女川原子力発電所第2号機
地下水位の設定,
耐震評価における断面選定について

2021年6月1日
東北電力株式会社

1. 本日のご説明内容 指摘事項に対する回答

■ 指摘事項1

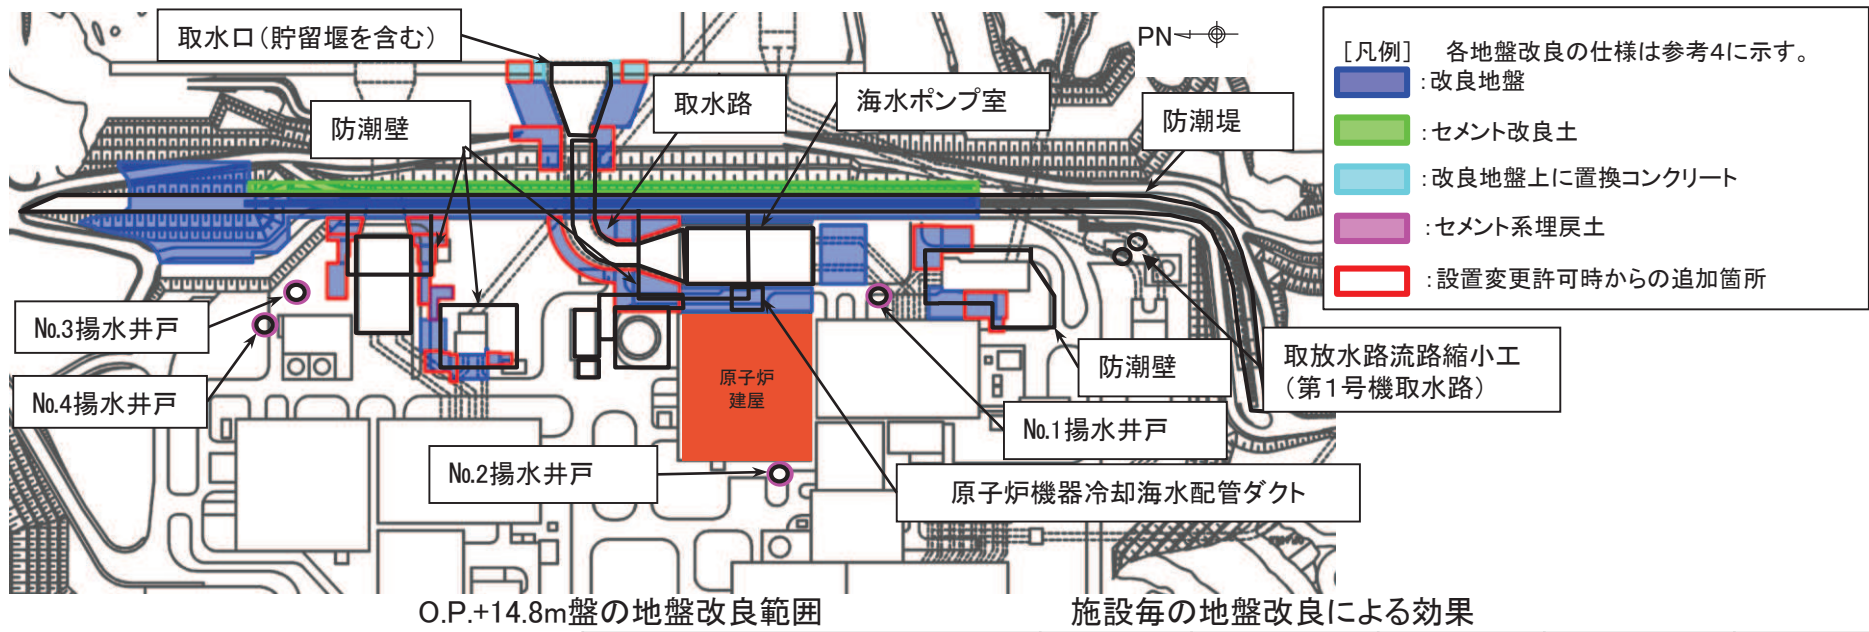
設置変更許可時からの設計進捗を踏まえて、地盤改良の効果を整理して説明すること。

■ 回答1

- 詳細設計の結果、設置変更許可時から地盤改良を追加施工することにより、地盤の変形抑制や、液状化影響の緩和により耐震裕度の向上を図っている。
- 施設毎に地盤改良を施工した範囲を示し、それにより得られる効果を整理した。
(p.30～32)

■ 指摘事項2

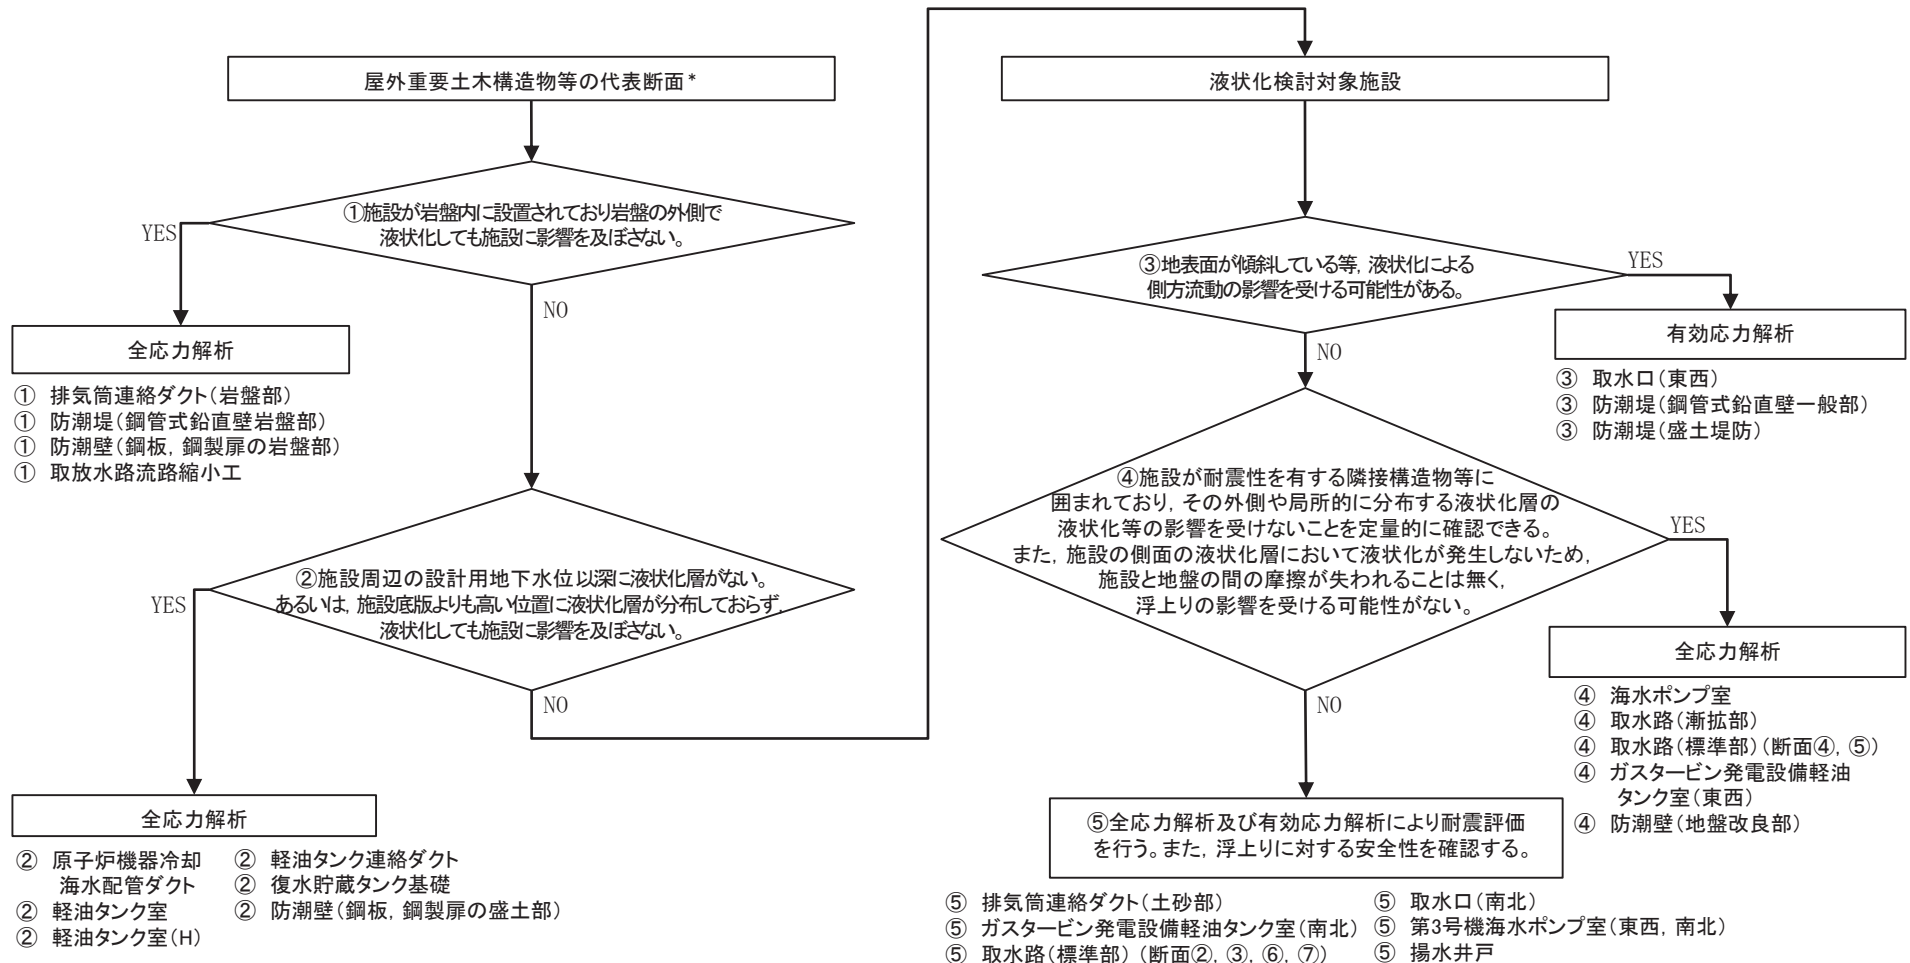
各施設の解析手法の選定について、液状化や浮き上がりの評価を踏まえて説明すること。

- 敷地の盛土及び旧表土が繰返し軟化することを踏まえ、地盤の側方流動や浮上り等の液状化による施設への影響が考えられる場合や、地盤改良による液状化の影響緩和効果の確認が必要な場合には、有効応力解析が選定されるように作成した「解析手法の選定フロー」に基づき、解析手法を選定する方針と各施設の解析手法の選定結果を示した。

■ 指摘事項3

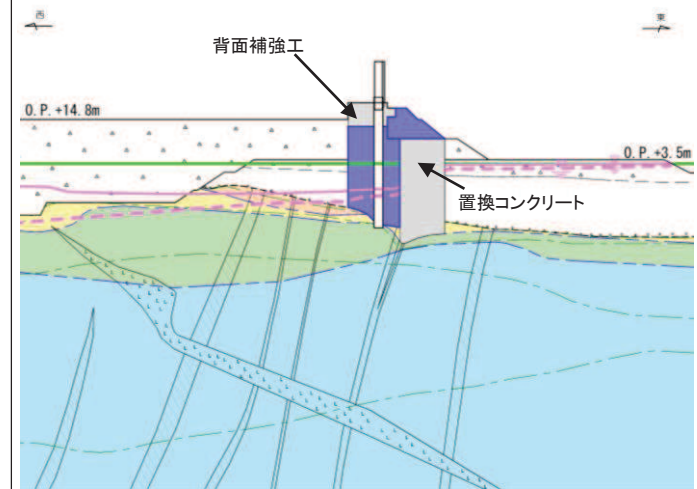
設計用地下水位を高めを設定していることを踏まえ、地下水位が低い場合の影響を整理して説明すること。

- 平常時の地下水位として、設計用地下水位より低い場合に、耐震評価に影響を与える可能性があるパターンを抽出し、各パターンにおける検討対象施設と影響検討を実施する内容を整理した。
- 今後、影響について確認する。
(p.45～46)
